**Avis de la Mission Régionale d'Autorité environnementale  
de Bourgogne-Franche-Comté  
sur le projet de parc photovoltaïque flottant « Les Gravoches »  
sur la commune de Gueugnon (71)**

N °BFC-2023-3606

*Localisation du projet (visuel modifié à partir de la carte présentée dans l'étude d'impact page 17)*

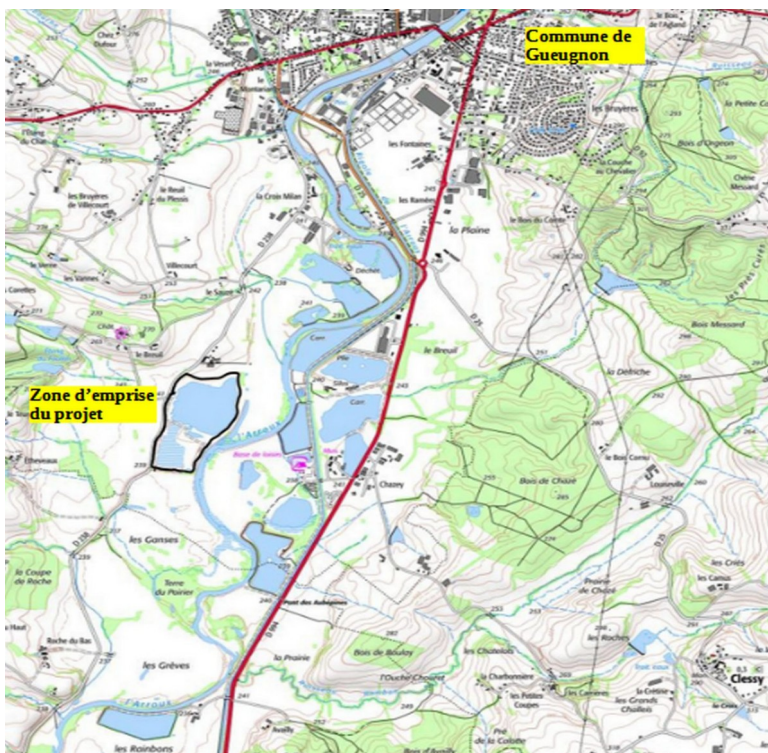
6 plans d'eau voisins, sur l'autre rive de l'Arroux, font l'objet d'un autre projet de parc photovoltaïque flottant pour une emprise totale de 43 ha et une puissance prévisionnelle de 32,17 Mwc<sup>8</sup>.

Localisation des projets photovoltaïques de Gueugnon  
(source : étude d'impact page 285)

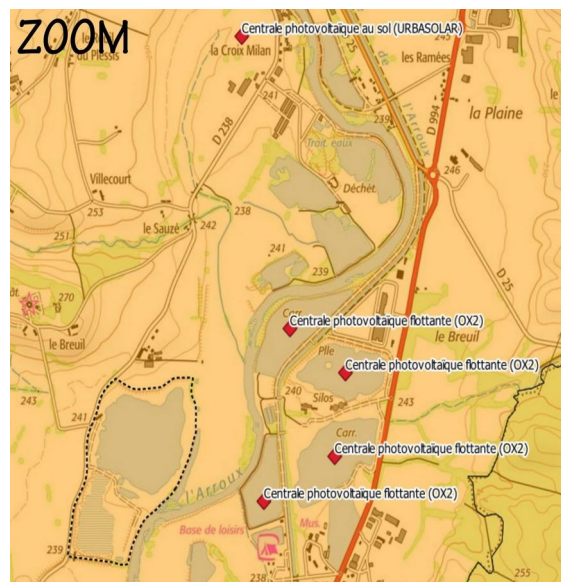
Le projet de parc flottant de l'Arroux porté par la société OX2, situé en vis-à-vis du parc étudié ici sur l'autre rive de l'Arroux, portant sur 6 plans d'eau pour 43 ha de surface de panneaux et distant d'environ 300 m (au plus proche) et ayant fait l'objet d'un avis de la MRAe en juin 2022, est relevé et cartographié (voir illustration ci-dessus), mais tous les plans d'eau concernés ne sont pas indiqués.

**La MRAe regrette qu'aucune analyse globale planifiant une installation de projets photovoltaïques flottants le long de l'Arroux, qui prenne en compte les effets cumulés de ces projets, notamment sur la biodiversité (avifaune) et le paysage, ne soit menée à une échelle territoriale pertinente.**

**Elle recommande d'approfondir l'analyse des effets cumulés en termes de fonctions complémentaires des plans d'eau, notamment l'utilisation par les oiseaux migrateurs pour étayer l'absence d'impact.**

*Mesures d'évitement prévues (source dossier)*

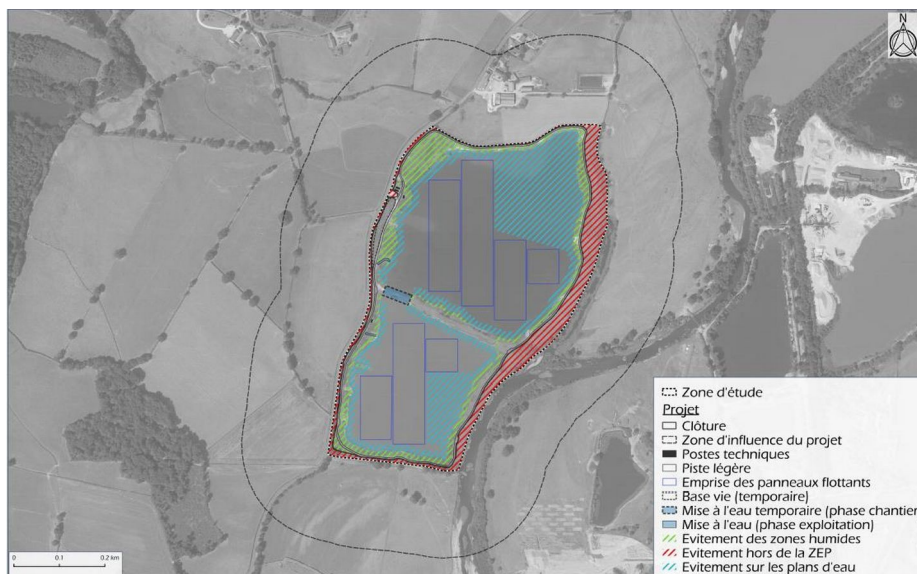
- le parti retenu pour la mise en place des structures sur les deux plans d'eau afin d'éviter certains impacts concernant les habitats patrimoniaux, la faune et la flore ainsi que les fonctionnalités écologiques : choix de réduire la zone clôturée (27,2 ha sur les 30,4 ha envisagés au départ) et d'un taux de recouvrement des étangs par les panneaux, inférieur à 50 %<sup>23</sup>, avec un maintien de 11,6 ha de surfaces d'eau libres sur les deux plans d'eau. Comme indiqué précédemment, cet évitement ne tient pas compte d'une éventuelle défection des milieux aquatiques par certaines espèces d'oiseaux

à une échelle plus globale sur le cours de l'Arroux (perte d'habitat de chasse et de repos notamment) en raison du nombre de projets photovoltaïques flottants en cours (en particulier le projet OX2 précité) ;
